ACLARACION No. 1	
Proyecto:	PROYECTO DE REHABILITACIÓN Y REPOTENCIACIÓN DEL COMPLEJO HIDROELÉCTRICO CAÑAVERAL RÍO LINDO
Préstamo:	BID-3435/BL-HO
Proceso No:	PRRCH-1-LPI-O-
Nombre:	CONSTRUCCIÓN Y PRUEBAS DE LAS MEJORAS A LAS SUBESTACIONES ELÉCTRICAS DE CAÑAVERAL Y RIO LINDO

RESPUESTAS A CONSULTAS RECIBIDAS:

Boquilla Transformador
TRU2

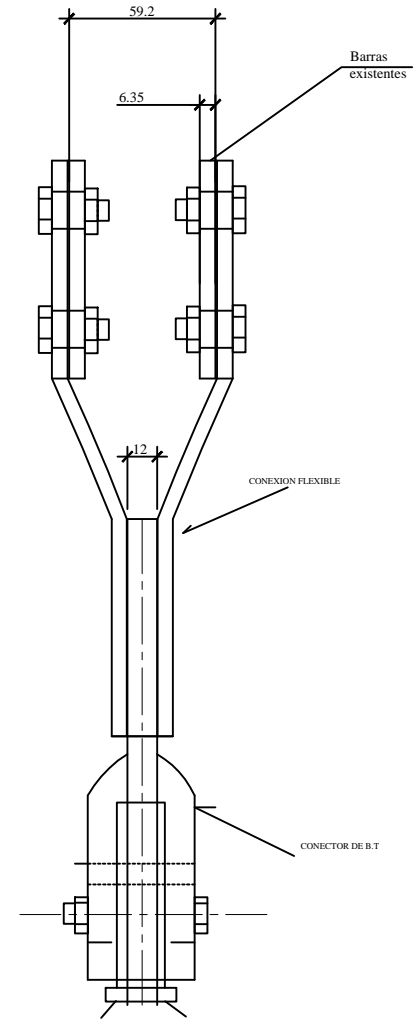
¿Favor aclarar Cuál es la altura de las boquillas del transformador de Río Lindo?

Se adjunta planos detallando las dimensiones relacionadas con los bushing y de la barra en 13.8kV del transformador de la unidad UPN2 existente.

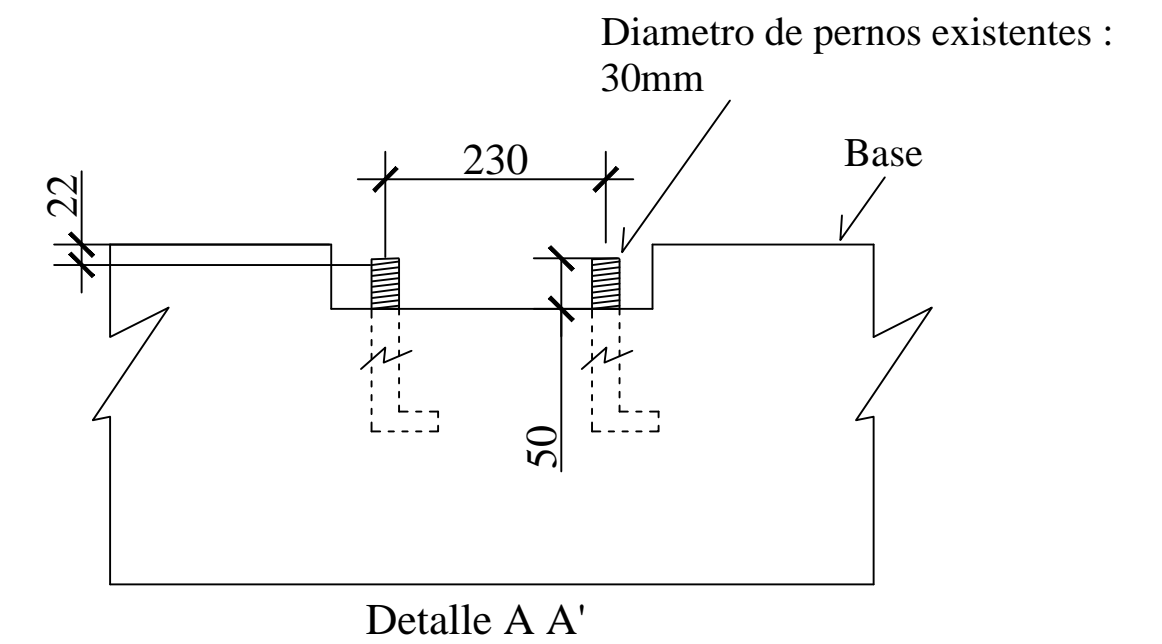
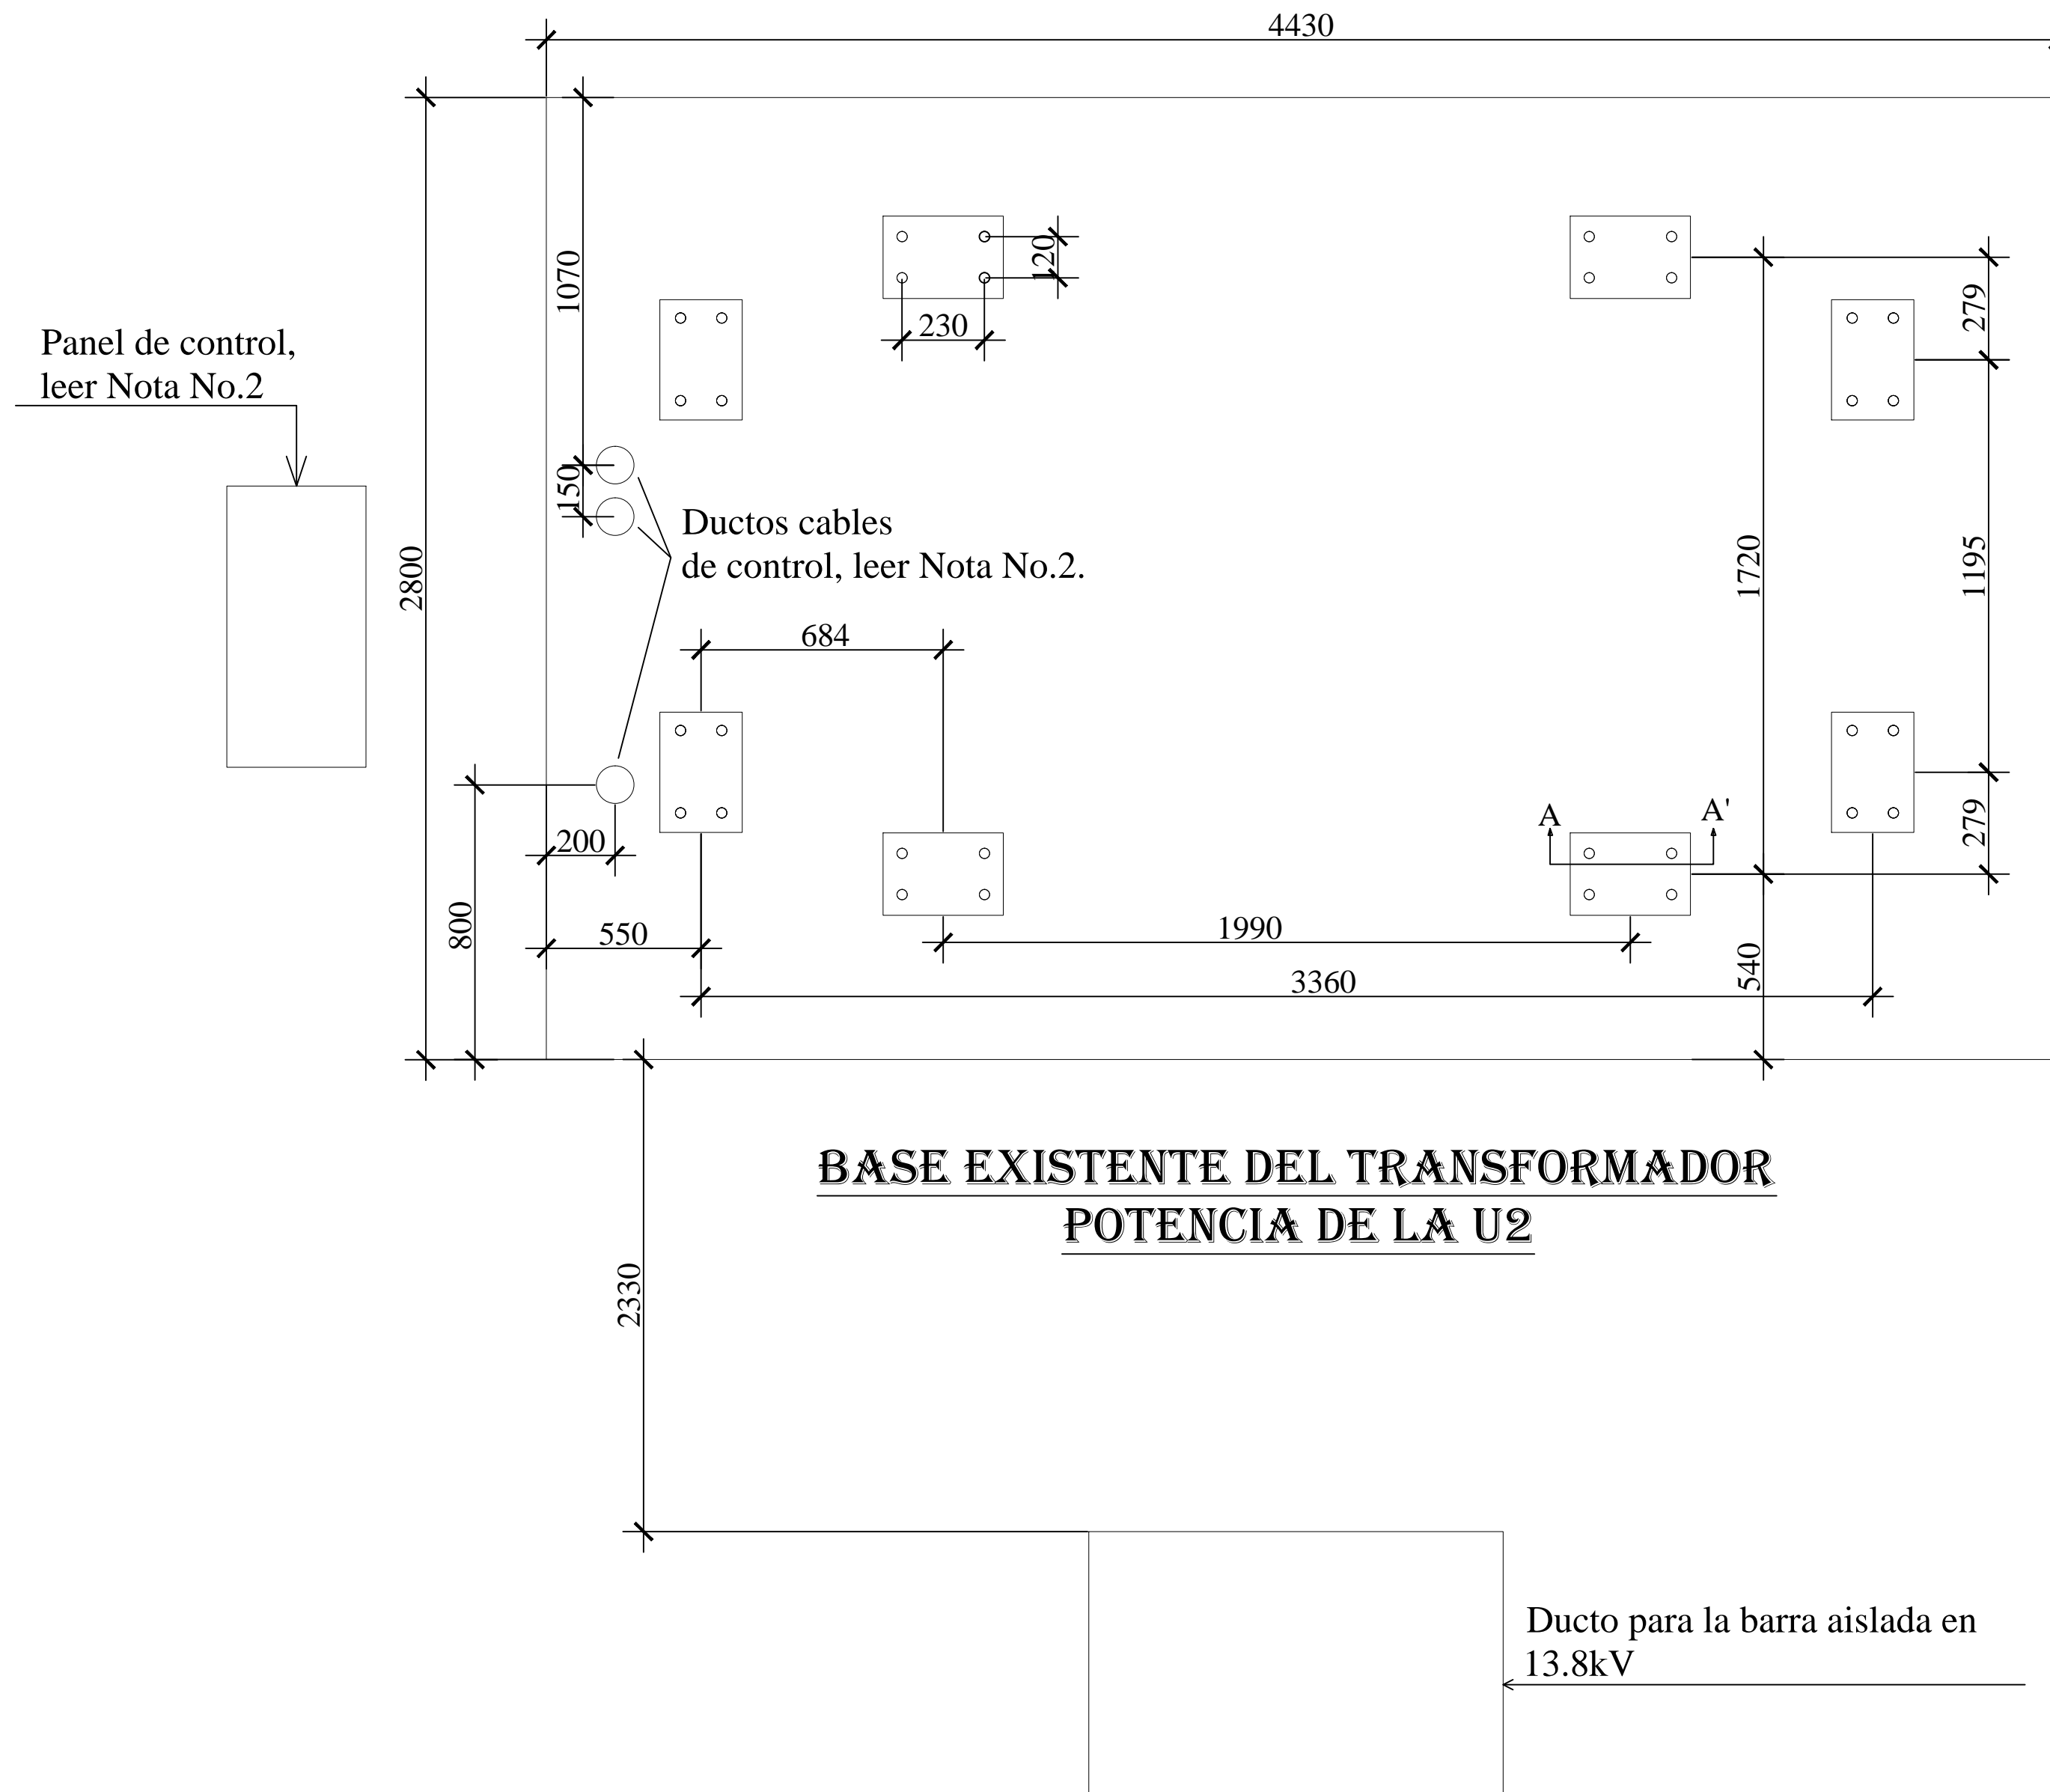
En la especificación técnica para la Subestación Río Lindo se solicita que el transformador sea de reemplazo, ¿podría por favor suministrarnos dimensiones y pesos del transformador existente para el correcto desarrollo de la oferta?

Se adjunta detalle indicando la altura del transformador existente y las dimensiones de la base existente. El peso del transformador es de 45,650 kg.
